Enel Produzione S.p.A.
Centrale Termoelettrica "Alessandro Volta" di
Montalto di Castro (VT)

Nota di chiarimenti

Richieste di integrazioni della Commissione Tecnica VIA VAS, nota MATTM del 25/05/2020 con allegata la richiesta di chiarimento della Commissione Tecnica, prot. 799/CTVIA del 12/03/2020.

Figura 1 – Vincoli idrogeologico nell'area di interesse

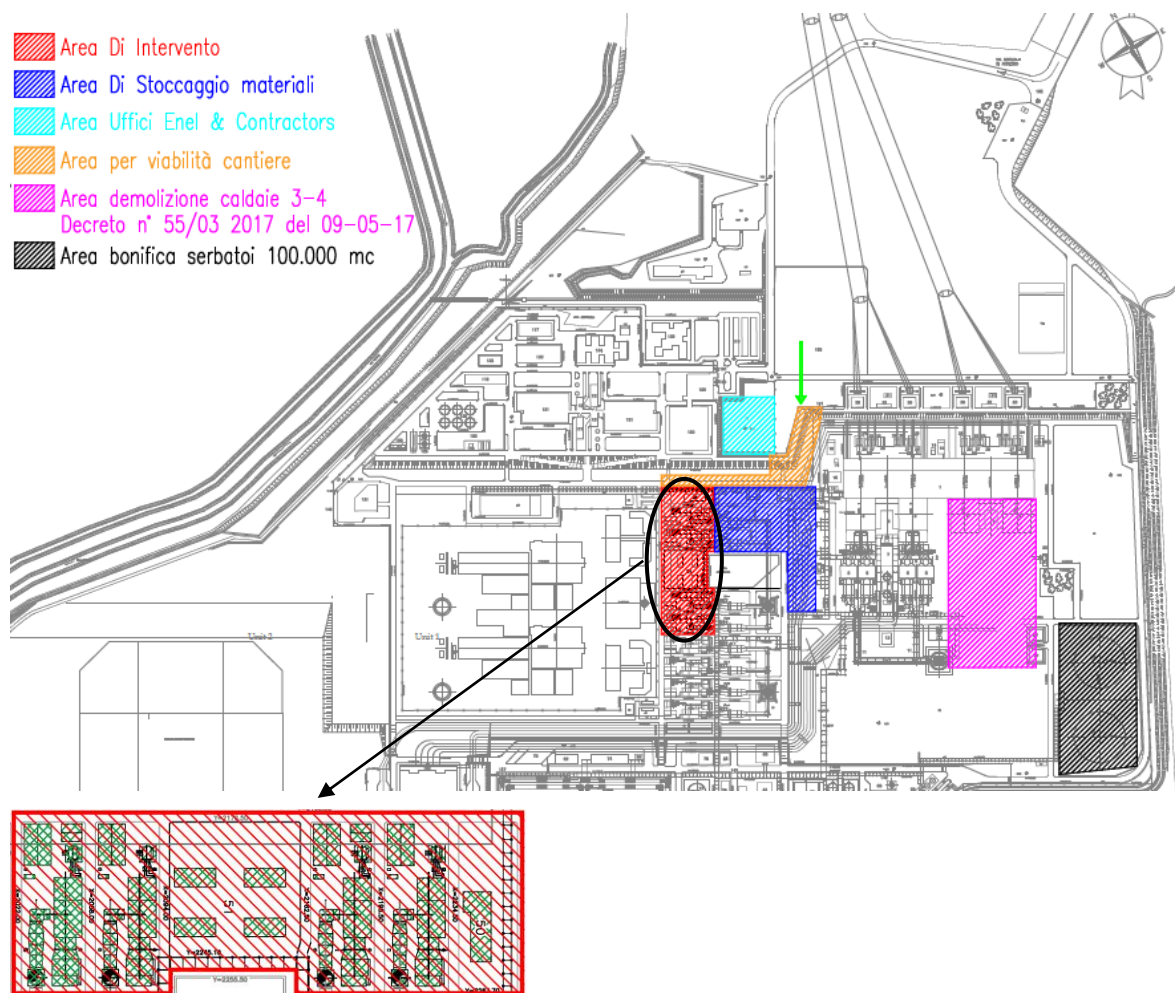
Per quanto attiene al vincolo idrogeologico, l'area della Centrale è interessata da tale vincolo (R.D.L. n. 3267/1923). È necessario approfondire e chiarire le motivazioni, tecniche ed amministrative, per cui il proponente ritiene che gli interventi in progetto si collochino al di fuori di tale vincolo.

L'area della Centrale risulta parzialmente interessata dal vincolo idrogeologico (cfr. figura successiva).

Tuttavia, si evidenzia anche, che le specifiche aree di intervento per il rifacimento delle unità di produzione turbogas, georeferenziate nella mappa riportata nella Figura e segnalate con i poligoni in neretto, si troverebbero al di fuori del vincolo.

In ogni caso, le attività di rifacimento previste non necessitano di scavi e movimenti di terra sostanziali e, anche qualora vi fossero, questi riguarderebbero il sedime della centrale, per cui visto lo stato di urbanizzazione dei luoghi, non si manifestano le condizioni che determinano la sussistenza del vincolo.

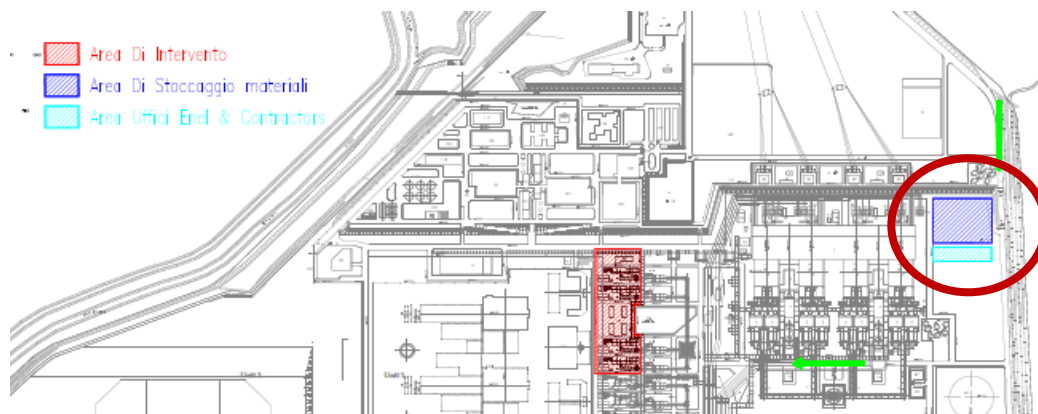
Considerato che presso il sito sono previsti altri interventi di dismissione e riqualificazione della "storica centrale", il proponente dovrà effettuare una valutazione degli impatti cumulativi dei nuovi lavori con quanto già in corso. Considerato che presso il sito sono previsti altri interventi di dismissione e riqualificazione della "storica centrale", il proponente dovrà effettuare una valutazione degli impatti cumulativi dei nuovi lavori con quanto già in corso.

In merito si riporta in figura e in Allegato 4 la vista dell'impianto con evidenziate le aree degli interventi nel loro complesso per quanto riguarda sia gli interventi già autorizzati, sia quelli oggetto della presente richiesta di autorizzazione. Per maggiori dettagli si rimanda all'allegato medesimo.

Si precisa inoltre che al fine di ottimizzare gli accessi al cantiere, le aree di stoccaggio e l'area destinata agli uffici, anche in relazione ad una minore distanza dalle aree di

intervento, sono state spostate in area adiacente all'area degli interventi come si evince dall'Allegato 5 – planimetria inviata con istanza di Verifica di Assoggettabilità a VIA del 15/01/2020.

Nel seguito si riporta l'indicazione originaria di entrambe le aree.

A titolo meramente esplicativo si riporta di seguito la Tavola 01.a relativa alla concentrazione media annua di NO₂ per lo scenario attuale. La tavola originale è in formato tale da consentire l'ottimale leggibilità della stessa.

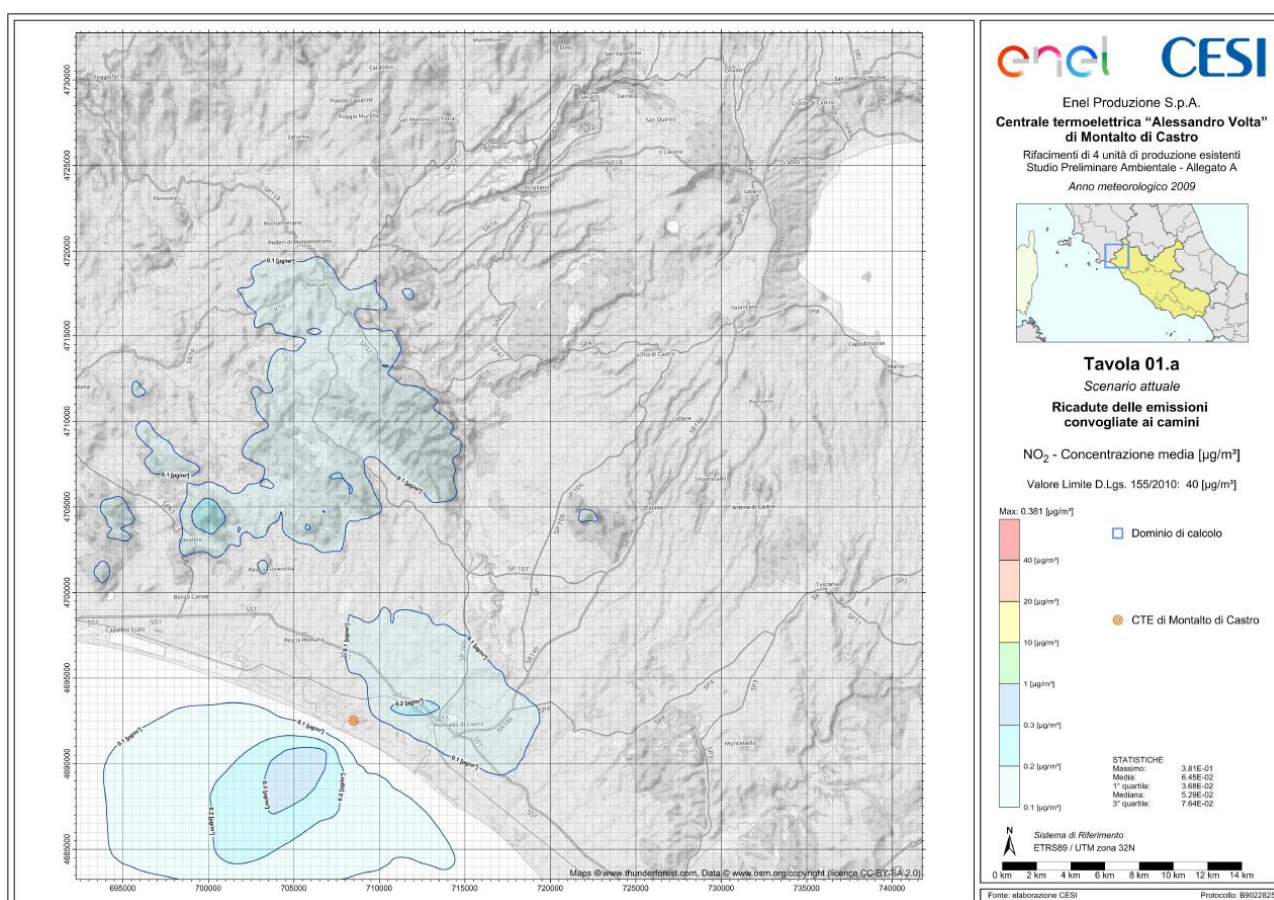
Predisporre ed inviare una apposita relazione sul quadro emissivo che confronti le situazioni ante e post installazione delle nuove turbine. Lo Studio deve essere coerente con il piano di produzione, di cui al punto precedente. Vanno precisati i flussi di massa, ampliando i confronti con gli scenari di funzionamento reale della caldaia. Si dovrà adempiere a quanto previsto dalla normativa regionale con riferimento ai ricettori individuati ed ai modelli di simulazione appropriati. Attestare infine che i livelli non superino le soglie emissive ammesse dalla recente normativa Regionale, sia per concentrazione che per volumi complessivi.

Ciononostante, si sottolinea che modello di simulazione della dispersione degli inquinanti utilizzato nell'esecuzione dello studio e riportato nel Rapporto B9022825, è conforme alla

procedura tecnica n 2 dell'allegato 2, poiché: l'interesse dei centri abitati è deducibile dagli elaborati grafici, allegati al Rapporto B9022825 come tavole fuori testo, che riportano per ogni *standard* di qualità dell'aria previsto dalla normativa, sia per lo scenario attuale, sia per lo scenario di progetto, le mappe di isoconcentrazione delle ricadute sul dominio considerato.
